**Verslag huishoudelijke elektrische installatie op laagspanning en zeer lage spanning****Algemeen:**

Referentie: 009-20260506-06	Datum controle: 06/05/2026
Keurder: 009

Eigenaar:	Onbekend	EAN-code:	Onbekend
Adres installatie:	Vinkendreef 13, 3120 - Tremelo	Nummer teller(s):	1sag3200161266
		Distributienetbeheerder installatie:	Fluvius
Datum uitvoering installatie: ☐ Vóór 01/10/1981 ☒ Tussen 01/10/1981 en 01/06/2020 ☐ Vanaf 01/06/2020			
Type: ☒ Wooneenheid ☐ Niet-huishoudelijk ☐ PV ☐ Batterij ☐ Laadpaal

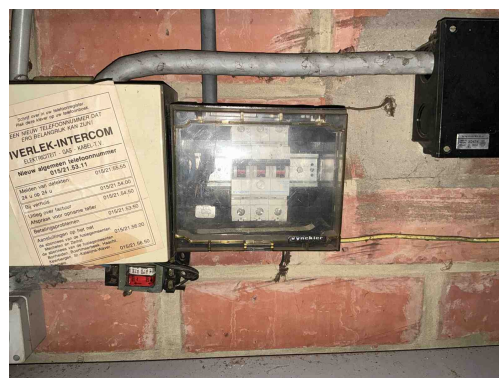
- D03** - Er is geen differentieelstroominrichting van maximum 300 mA geplaatst in het begin van de elektrische installatie van een residentieel geheel (incl. in de gemeenschappelijke delen) (Boek 1: 4.2.4.3, 4.2.4.4).
- D05** - Er is geen ondergeschikte differentieelstroominrichting van maximum 30 mA geplaatst voor de beveiliging van de ruimte(n) die een badkuip en/of douche bevatten (Boek 1: 4.2.4.3).
- D26** - Er is geen ondergeschikte differentieelstroominrichting van maximum 30 mA geplaatst voor de beveiliging van wasmachine/afwasmachine/droogkast (Boek 1: 4.2.4.3.b).
- D08** - De nodige markeringen op de beveiligingstoestellen ontbreken of zijn onleesbaar (Boek 1: 5.3.5.5).
- C21** - Het gebruik van geleiders van het type VOB, zonder bijkomende afscherming is niet toegestaan (Boek 1: 5.2.9.6).

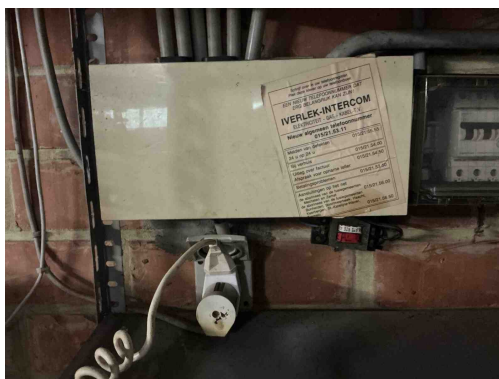
- B17** - De voedingsspanning is niet op elk bord vermeld (Boek 1: 3.1.3.3).

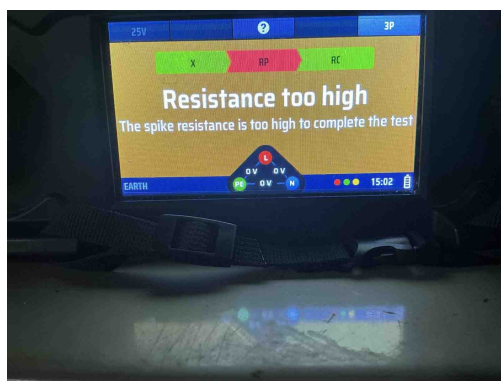
B17 - De voedingsspanning is niet op elk bord vermeld (Boek 1: 3.1.3.3).

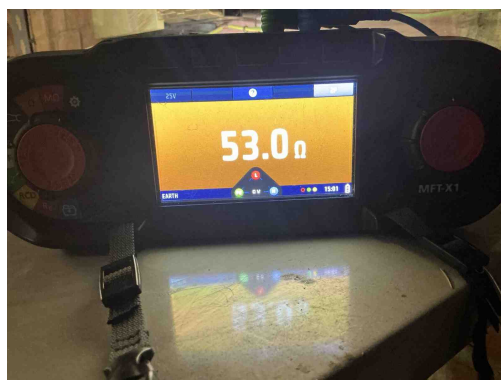
A05 - De waarde van de spreidingsweerstand van de aardverbinding is te hoog (Boek 1: 5.4.2).

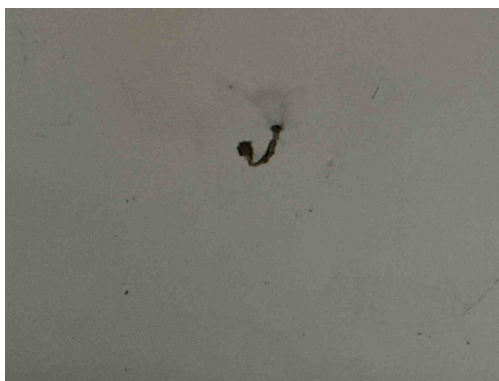
A05 - De waarde van de spreidingsweerstand van de aardverbinding is te hoog (Boek 1: 5.4.2).

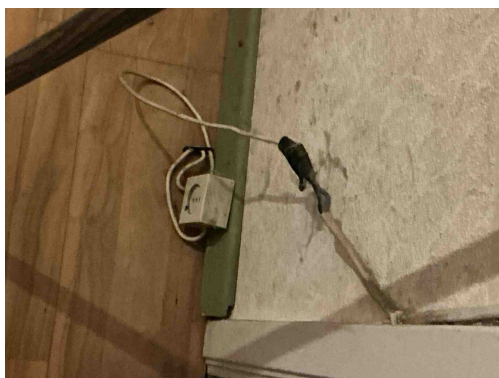
C26 - De verbindingen zijn niet gebeurd in borden, in aftakdozen, aan de klemmen van contactdozen, schakelaars of in de verlichtingstoestellen (Boek 1: 5.2.6.1).

C28 - Niet gebruikte leidingen onder spanning zijn niet op een degelijke manier geïsoleerd of verwijderd (Boek 1: 4.2.1.1).
Opmerking: Gang

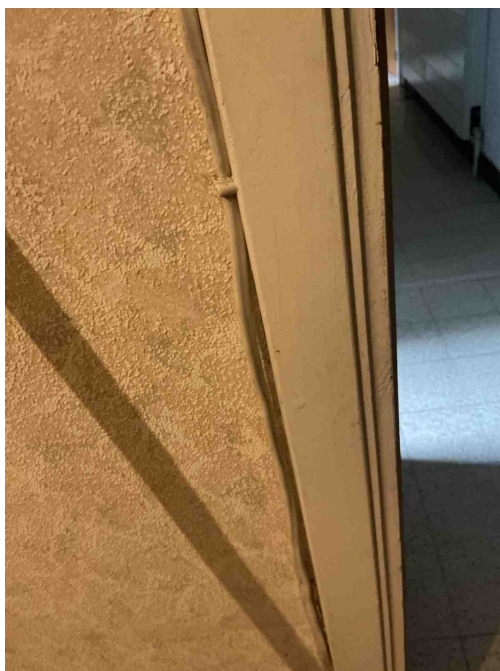
C26 - De verbindingen zijn niet gebeurd in borden, in aftakdozen, aan de klemmen van contactdozen, schakelaars of in de verlichtingstoestellen (Boek 1: 5.2.6.1).

T10 - Bepaalde contactdozen en/of schakelaars zijn niet degelijk bevestigd (Boek 1: 1.4.1.3).

T13 - Opbouwcontactdozen en/of -schakelaars zonder achterplaatje mogen niet rechtstreeks op een brandbare ondergrond bevestigd worden (Boek 1: 4.3.3.5).

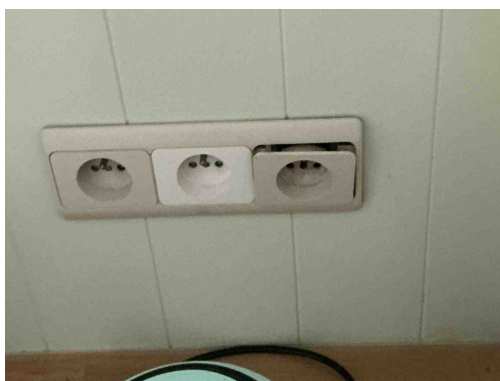
C27 - Het gebruik van geleiders van het type VTLMB (côte-à-côte) is niet toegestaan (Boek 1: 1.4.2.1).
Opmerking: Slaapkamer

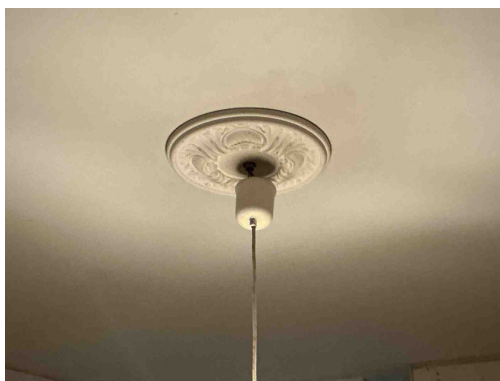
T10 - Bepaalde contactdozen en/of schakelaars zijn niet degelijk bevestigd (Boek 1: 1.4.1.3).

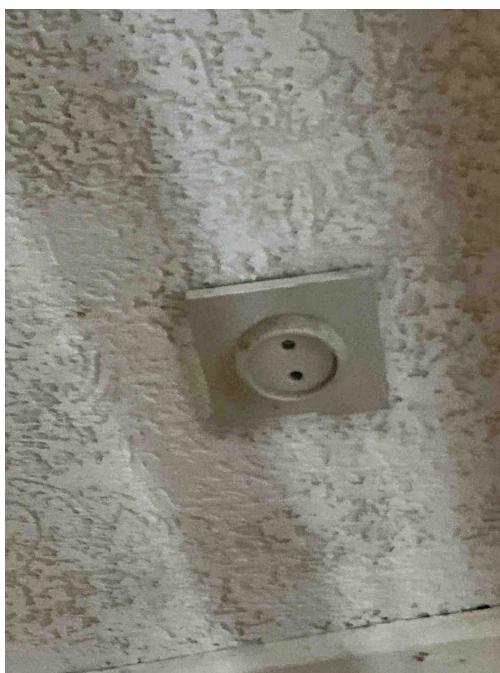
Lamp niet degelijk bevestigd
Opmerking: Slaapkamer

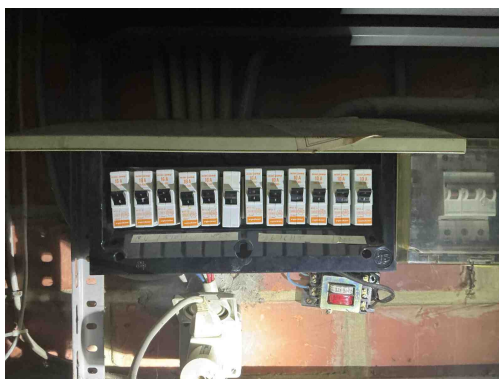
A20 - Er bevindt zich een contactdoos zonder beschermingsgeleider in de elektrische installatie. Deze is niet geplaatst achter een differentieelstroombeschermingsinrichting met grote (max. 30mA) of zeer grote (max. 10mA) gevoeligheid.
Opmerking: Algemeen
